Interventi per il potenziamento del sistema idrico della Sicilia sud-occidentale

Adduzione da Montescuro ovest per Mazara, Petrosino, Marsala

| PONTE MAZARA | ELABORATI GRAFICI DI DETTAGLIO |
| Confronto PD-PE | N. Tavola |

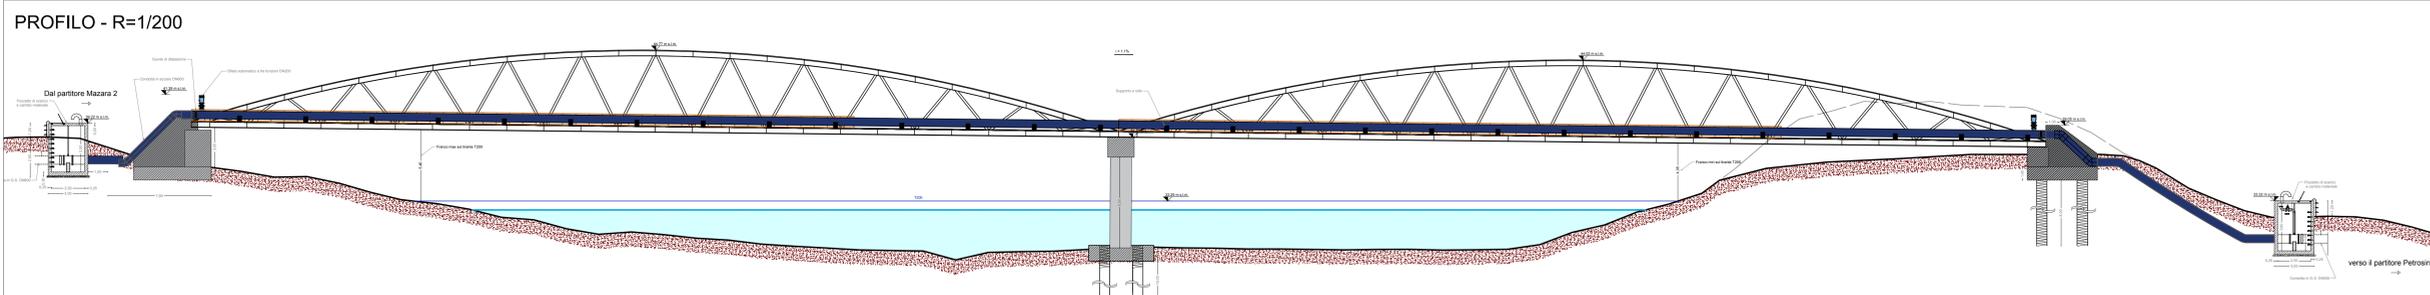
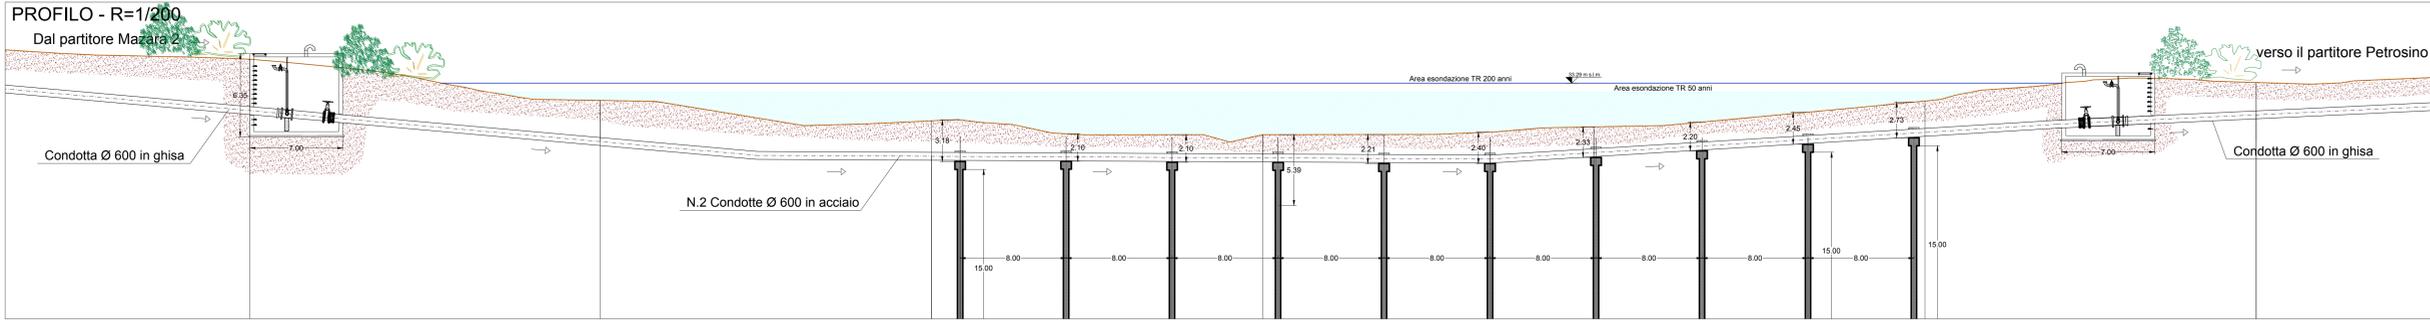
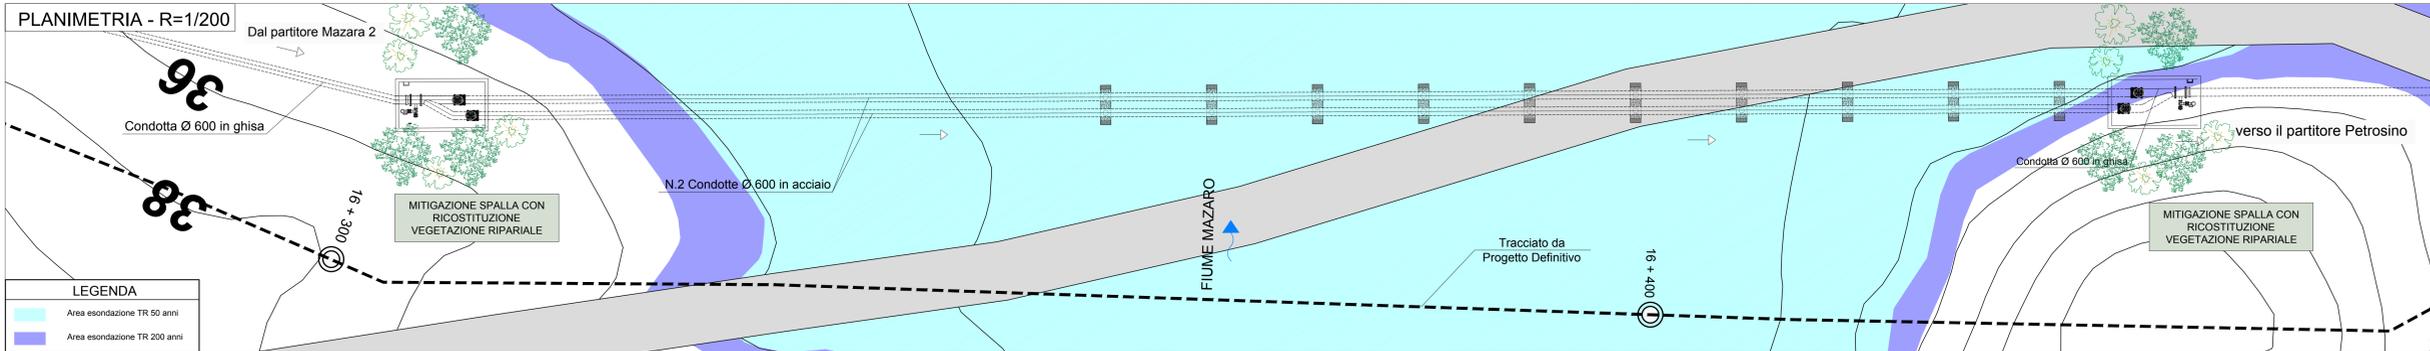
| Elaborato | Corso d'Acqua | Livello di Tutela | Tipologia Costruttiva [m] | n° Campate [n°] | L. Campata [m] | L. Attraversamento aereo [m] | n° Pile e appoggi [n°] | n° Pile in Alveo [n°] |
|-----------|---------------|-------------------|---------------------------|---------------------|---------------------|------------------------------|------------------------|-----------------------|
| 3.4.9.9 | Mazara | Tutela 3 | Ponte ad Arco | 2 | 70,00 | 140,00 | 3 | 1 |

- CONDIZIONI MINISTERO DELLA CULTURA
- *in Ottemperanza alle seguenti condizioni:
- MIC_SS-PNRR 16601-P del 04-08-2023 A. Aspetti Paesaggistici - Punto 1.
 - 1. Dovrà essere predisposta, al fine di limitare l'impatto sul paesaggio e sui beni naturalistici interessati, la progettazione dei ponti tubo, con elaborati adeguati al livello di approfondimento comprensivi di una progettazione esecutiva;
 - 2. Si dovrà prevedere l'utilizzo di tecniche costruttive e materiali di elevata qualità compositiva;
 - 3. Dovranno essere privilegiate strutture esili, minori appoggi e campate;
 - 4. Il progetto dovrà essere riferibile all'architettura contemporanea, favorendo così l'inserimento della nuova infrastruttura nel paesaggio con un'opera di elevato valore architettonico

| Elaborato | Corso d'Acqua | Livello di Tutela | Tipologia Costruttiva [m] | n° Campate [n°] | L. Campata [m] | L. Attraversamento aereo [m] | n° Pile e appoggi [n°] | n° Pile in Alveo [n°] |
|-----------|---------------|-------------------|---------------------------|--------------------|--------------------|------------------------------|------------------------|-----------------------|
| 3.4.9.9 | Mazara | Tutela 3 | Candota interrata | 0 | 0,00 | 0,00 | 0 | 0 |
